設計図書等に対する質問

工事記号 N A 4
工事名 船橋市立海神中学校校舎建替工事

191. 図面番号：A-071～074

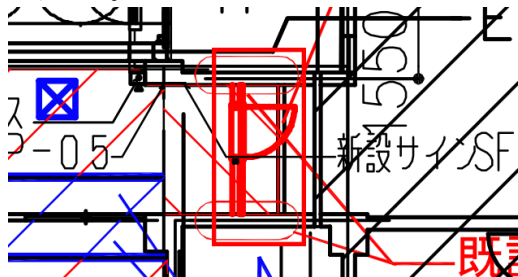
1～4F廊下～北棟取合にD-201参照と記載されておりますが、D-201+に読み替えて宜しいでしょうか。御指示下さい。

お見込みのとおりです。

219. 図面番号：A-086 A-090

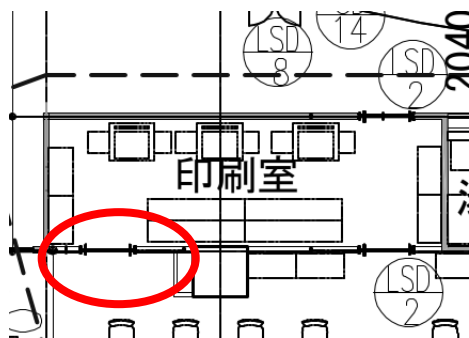
既存西棟(展示棟、西棟)及び階段棟の代替進入口表示について、建具表2の右下に既存西棟(展示棟、西棟)は6か所と記載がありますが、西棟改修3階平面図では階段棟を含み計5か所と相違しています。西棟改修3階平面図を正と考えて宜しいでしょうか。御指示下さい。

西棟改修3階平面図を正とします。

■緑地⑦

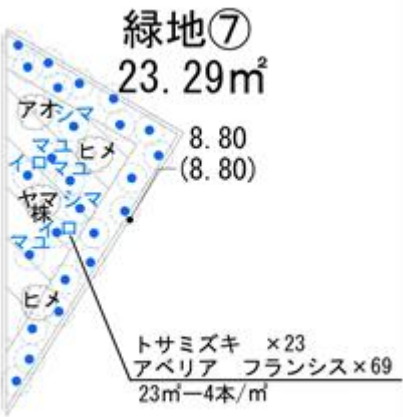
設計予算書のP340. 外構工事-植栽に緑地⑦がありま
すが植栽計画図より緑地は①～⑥しかなく内容が不明
です。緑地⑦は無いものと考えて宜しいでしょう
か。必要な場合は植栽計画図を再度御支給願います。

緑地⑥の東側の三角地が、緑地⑦となります。
詳細は下記を参照してください。

樹高	記号	樹木種	規格・寸法			数量	単位	備考
			H	C	W			
高木	落葉	アオ	アオダモ	3	—	1	本	二脚鳥居
		ヒメ	ヒメラシャ 株立	4	—	2	本	二脚鳥居
	常緑	ヤマモ	ヤマボウシ 株立	3	—	1	本	二脚鳥居
計						4		
中木	落葉	マユ	マユミ	1.5	—	3	本	添え柱
		イロ	イロハモミジ	1.5	—	2	本	添え柱
	常緑	ハク	ハクサンボク	1.5	—	18	本	添え柱
		シマ	シマトネリコ	2	—	2	本	二脚鳥居
計						25		
低木	常緑	アベリア (フランス)		0.5	—	0	69	株
	落葉	トサミズキ		0.5	—	0	23	株
計							92

291.

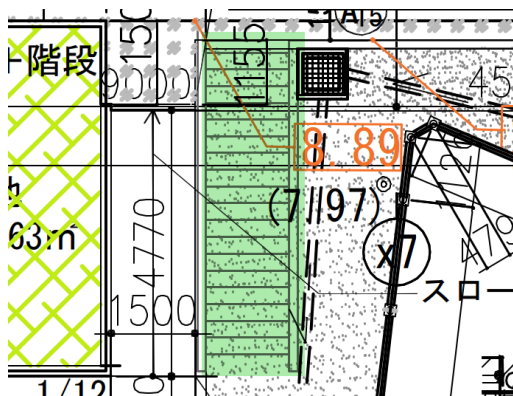
設計予算書のP345 外構工事 その他-仮設に伴う工事の内、STEP5 北 折版屋根取り外し及びSTEP9 北折版屋再取付の項目がありますが範囲及び詳細が不明です。資料を御指示下さい。

参仮-06 図の STEP9 の図面内の渡り廊下屋根復旧と参仮-07 図を参照して下さい。

292. 図面番号 : 参仮-08

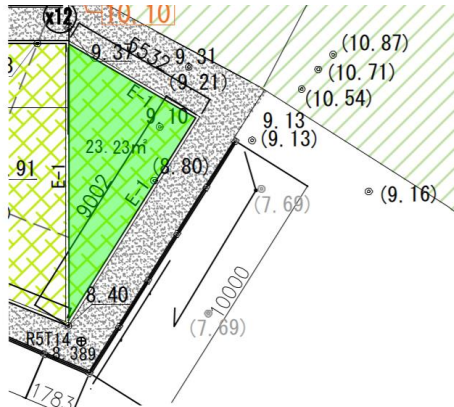
仮設工事詳細図(参考図)にて平行鉄棒断面図がありますが基礎の寸法の記載が一部しかなく計画内容が不明です。1000×400×H300 2個と考えて宜しいでしょうか。御指示下さい。

1000×400×H600 2個とします。
